Protokoll zur Bürgerbeteiligung Else-Kienle-Staffel

vom 18.11.2025, 18:30 – 20:00 Uhr

Heilandskirche, Stuttgart

Abbildung 5: Hinweise der Teilnehmenden zum Schwerpunkt Hinweisschilder und weitere Ideen

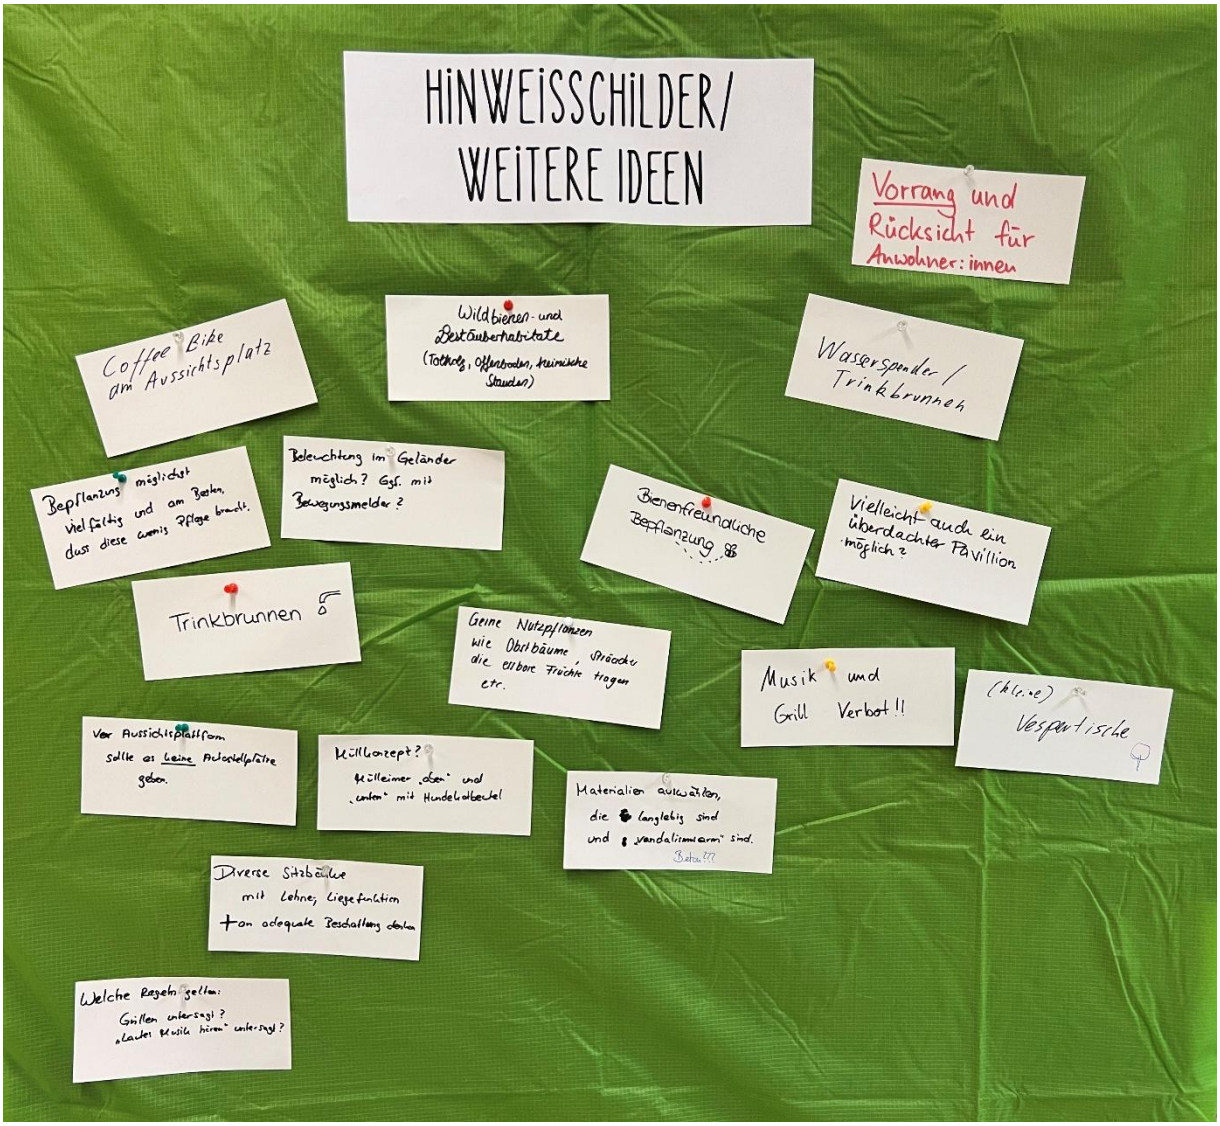
Dabei waren den Teilnehmenden folgende Aspekte bezüglich der **Hinweisschilder** im Gebiet wichtig:

- *Musik und Grillverbot!!*
- *Welche Regeln gelten: Grillen untersagt? "Lautes Musik hören" untersagt?*
- *Vorrang und Rücksicht für Anwohnerinnen und Anwohner*

Die Teilnehmenden haben ergänzend folgende **weitere Ideen** festgehalten:

- *Coffee Bike am Aussichtsplatz*
- *Wasserspender / Trinkbrunnen*
- *Trinkbrunnen*
- *(kleine) Vespertische*
- *Vielleicht auch ein überdachter Pavillon möglich?*
- *Diverse Sitzbänke mit Lehne; Liegefunktion + an adäquate Beschattung denken*
- *Materialien auswählen, die langlebig sind und "vandalismusarm" sind - Beton???*
- *Vor Aussichtsplattform sollte es keine Abstellplätze geben*
- *Müllkonzept? Mülleimer "oben" und "unten" mit Hundekotbeutel*
- *Beleuchtung im Geländer möglich? Ggf. mit Bewegungsmelder?*
- *Wildbienen- und Bestäuberhabitate*
- *Bienenfreundliche Bepflanzung*
- *Bepflanzung möglichst vielfältig und am besten, dass diese wenige Pflege braucht*
- *Gerne Nutzpflanzen wie Obstbäume, Sträucher, die essbare Früchte tragen etc.*

Im Rahmen des Austauschs wurden vom Thementisch zu den Fahrradstellplätzen Anmerkungen gesammelt, die den weiteren Ideen zugewiesen wurden:

- *Abfallentsorgung beachten*
- *Konzept: Beispiel nehmen am Schloßpark der weitestgehend frei von Vermüllung etc. ist*
- *Kriminalität*
- *Kein Rasen --> Wiese*
- *Pergola: nicht auf der Plattform, sondern unterhalb (um die Sitzenden der obersten Bankreihe abzuschirmen/schützen)*
